PARC EOLIEN COMMUNE DE TROYE D'ARIEGE 09500

MEMOIRE REPONSE

Construction et exploitation d'un parc éolien de 12 MW
Commune de Troye d'Ariège (09)
Lieu-dit « du Bois de Sarraute »

Mémoire en réponse à l'Avis de l'Autorité Environnementale

5) Compléments paysagers concernant la vue depuis le château de Montségur

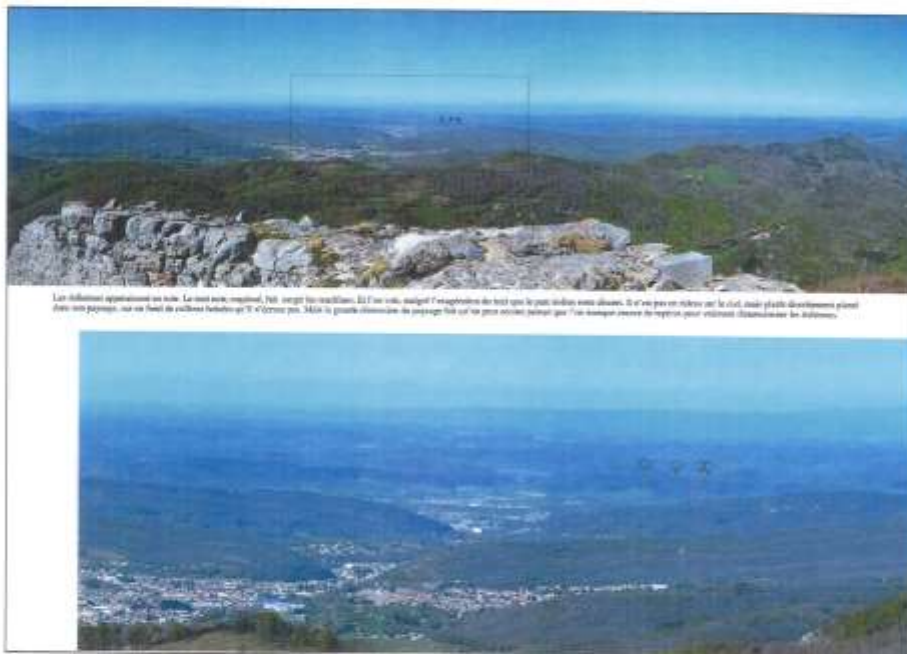
Au plan paysager, l'Autorité environnementale observe que le projet induira une modification notable du « paysage proche » et du « grand paysage » de ce secteur géographique, et sera la source d'une modification importante de la toile de fonds de plusieurs éléments architecturaux et paysagers d'intérêt patrimonial, en particulier le château de Montségur.

La question porte sur la nature acceptable ou non de cette vue et la modification notable et préjudiciable de la ligne d'horizon actuelle au regard du rayonnement national du site de Montségur.

Page 3, nous avons dessiné les éoliennes en noir, afin de les rendre extrêmement visibles sur l'horizon lointain, et sur l'agrandissement. L'œil voit alors apparaître le parc éolien, peu visible du fait de l'arrière plan bûisé.
